7446-1

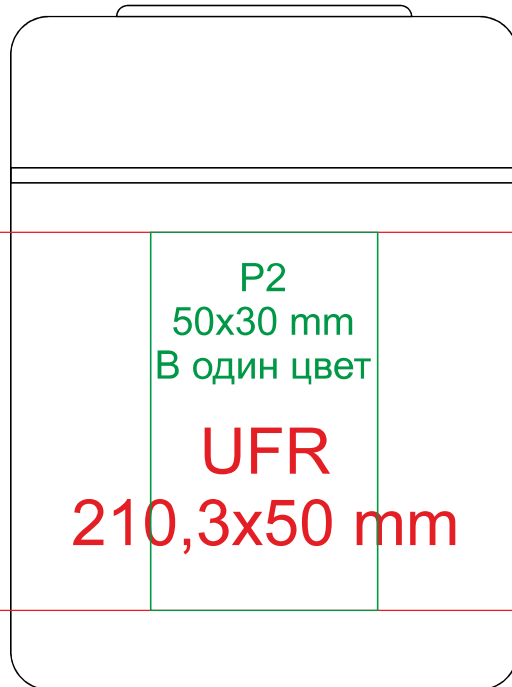
Центровка UFR невозможна

Допустима погрешность при центровке UF на плоскости +/- 3мм
